**Avis délibéré de la mission régionale d'autorité environnementale sur le parc éolien de Bourg-Lastic
présenté par VSB ÉNERGIES NOUVELLES
sur la commune de Bourg-Lastic (63)**

Avis n° 2024-ARA-AP-1716

Avis délibéré le 29 juillet 2024

Figure 4: Localisation des enjeux de l'avifaune (source : volet naturel de l'étude d'impact).

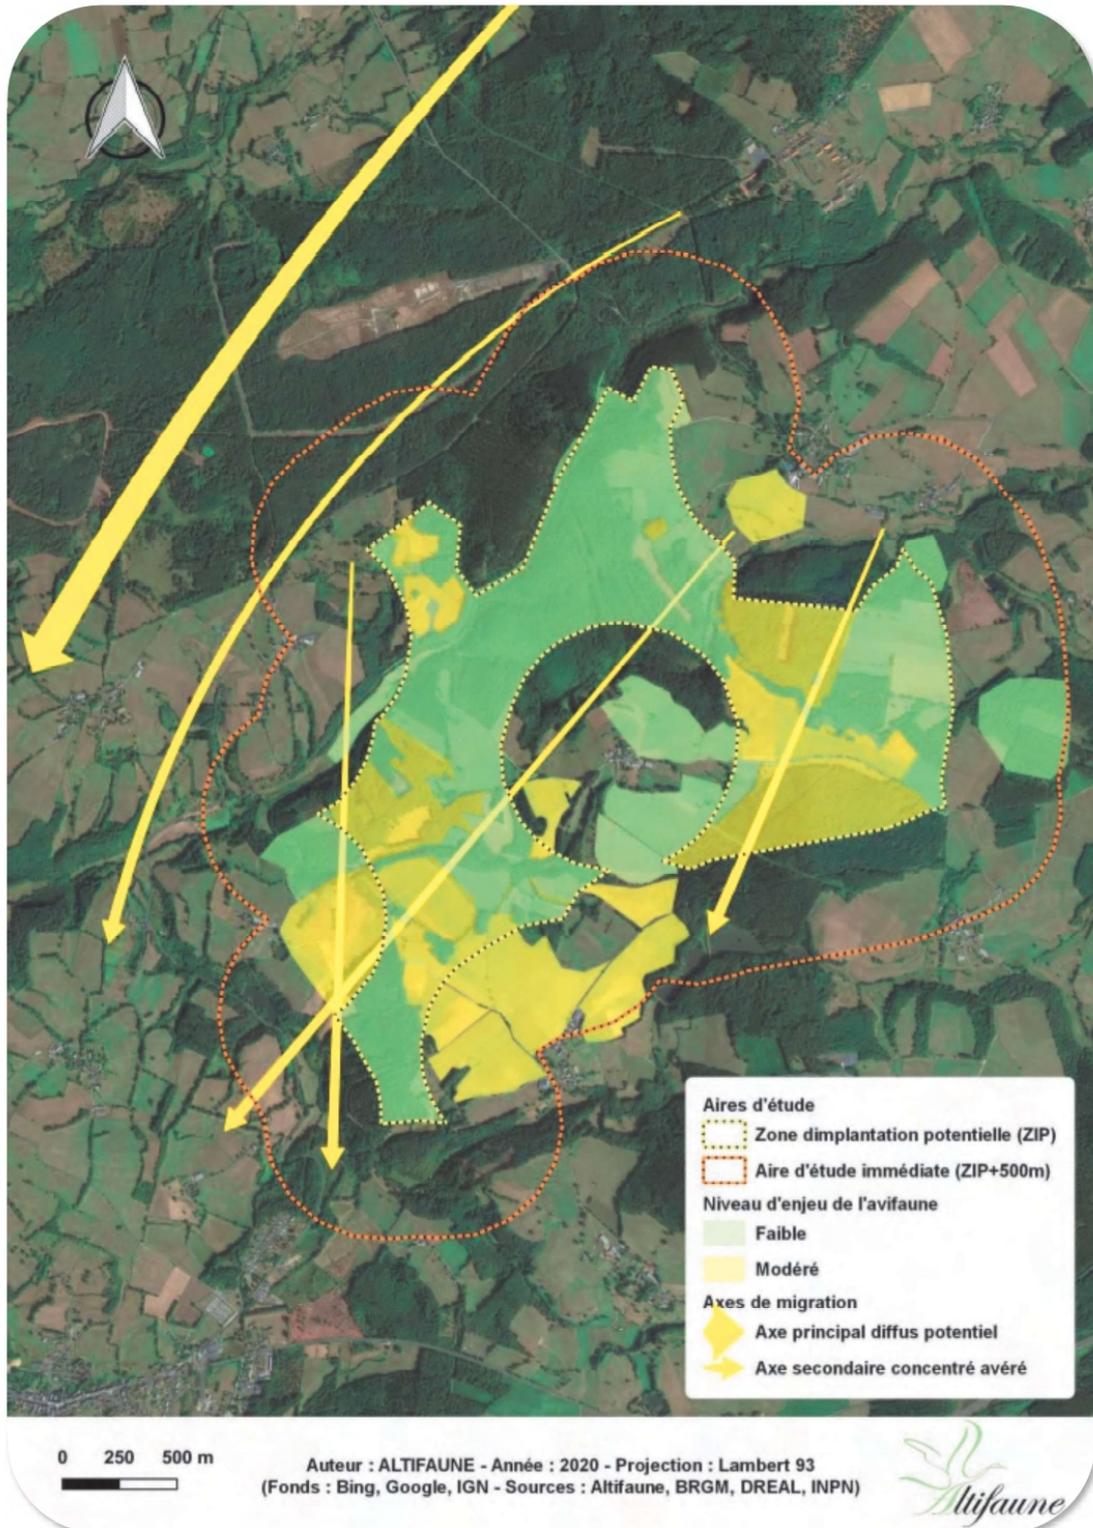
Globalement, les enjeux pour l'avifaune sont considérés comme faibles (discutable pour le Gobe-mouche noir) à modéré (Bruant jaune, le Pouillot siffleur, Pie-grièche grise, Alouette lulu, Milan noir, Milan royal, Pic noir et Pie-grièche écorcheur) suivant les espèces.

La caractérisation des habitats des rapaces est pertinente avec des cartes montrant les trajectoires de plusieurs individus de différentes espèces (Buse variable, Milan royal, Milan noir, Faucon crécerelle) permettant de localiser les zones de chasse, d'ascendances thermiques et les repaires. Une cartographie des zones à enjeux pour l'avifaune est reprise du volet naturel de l'étude d'impact ci-après (figure 4) et n'appelle pas de remarque de la part de l'Autorité environnementale.

Compte tenu de la diversité et du classement des espèces contactées, l'Autorité environnementale recommande de revoir le niveau d'enjeu concernant l'avifaune et les éventuelles mesures d'évitement, réduction voire compensation (ERC) afférentes.

Figure 5 : Fonctionnalité du site pour les chiroptères (page 256 étude d'impact)

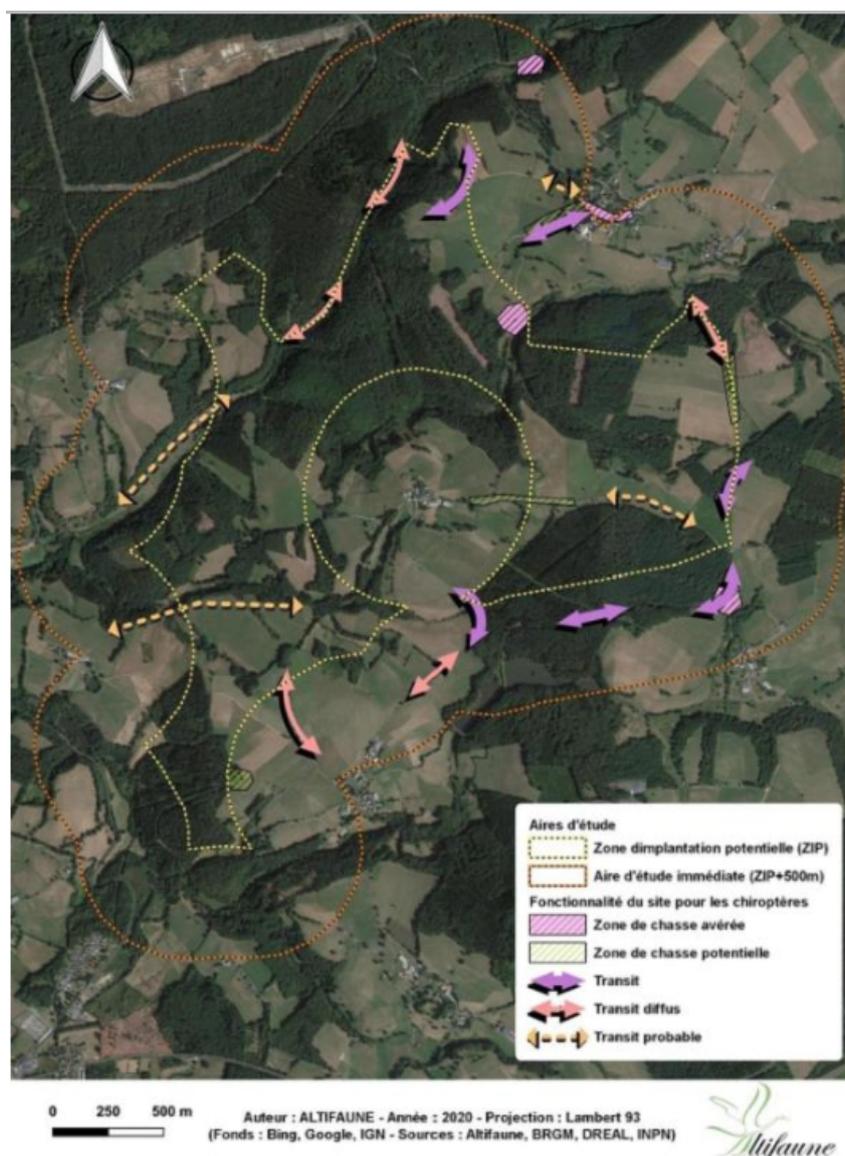
Le prédiagnostic du territoire porté à la connaissance de l'Autorité environnementale (Exen, 2012 ; Chauve-Souris Auvergne et Exen, 2013) met en avant la présence significative de la Grande Nectule, dont une population est établie de manière certaine à moins de quinze kilomètres de la Zip. Cette espèce de haut vol, compte-tenu de ses caractéristiques (déplacements importants des individus, gîte forestier diversifié, occupation régulière des hêtraies) a une sensibilité très forte vis-à-vis du projet.

Ces caractéristiques justifient à elles-seules de reconsidérer le niveau d'enjeu²³ et d'impacts potentiels²⁴ pour les chiroptères sur l'ensemble de la Zip et en particulier pour les hêtraies dont au moins 3 500 m² seront impactées par le projet.

L'Autorité environnementale recommande rehausser les niveaux d'enjeux de la chiroptéro-faune, les impacts potentiels et de reconsidérer les mesures d'évitement, réduction et compensation afférentes.
